ABITAZIONE interno 8 - piano Terzo - scala XI

DIFFORMITA' RILEVATE

fg 194 - part 157 - sub 8

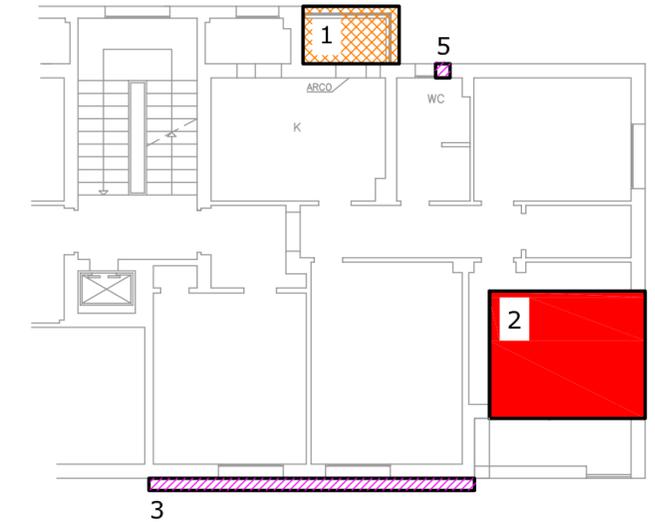
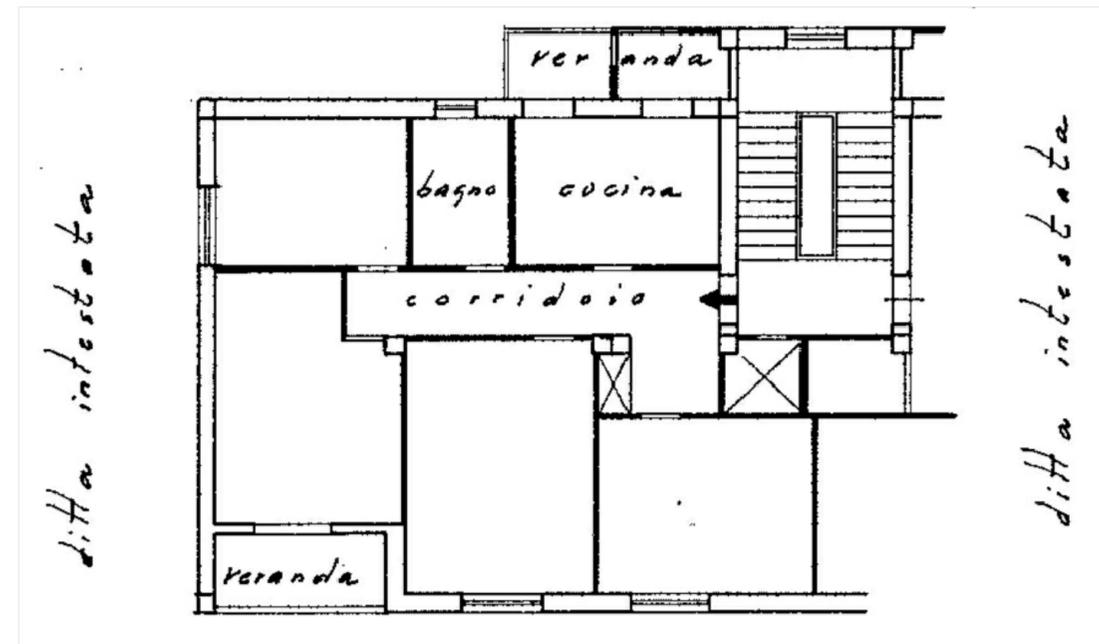
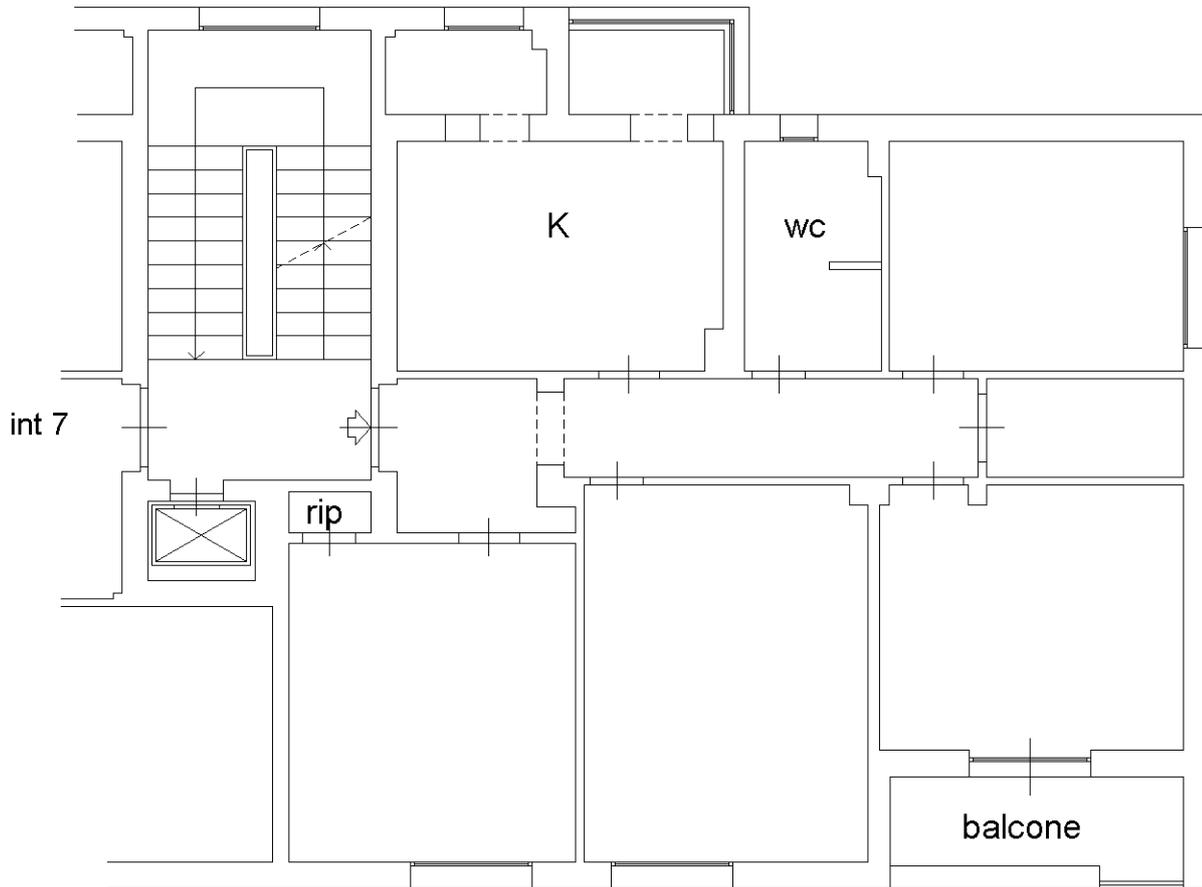
1 - Ampliamento a destinazione residenziale per sup netta totale di circa mq 2,40.
 Domanda di Condono 87/238840/8 richiesta per una superficie residenziale di mq 5,28.
 Si consiglia la presentazione di documentazione aggiuntiva completa di visura storica, planimetria aggiornata, modulo-descrizione lavori e relazione esplicativa.

Richiesta di ampliamento della superficie in funzione del punto 2 (osservabile dalla planimetria del 1967)

- 2 - Chiusura di terrazzo coperto, non oggetto di alcuna Domanda di Condono. Da rimuovere
- 3 - Riduzione di cubatura
- 4 - (opere di manutenzione straordinaria MS) Diversa distribuzione interna
- 5 - Riduzione finestra

* Presso il Catasto:
 VISURA Modifica/inserimento "scala-palazzina"
 PLANIMETRIA Errata planimetria

- Docfa con planimetria ed inserimento di dati
- Doc aggiuntiva Domanda di Condono
- SCIA per modifiche eseguite
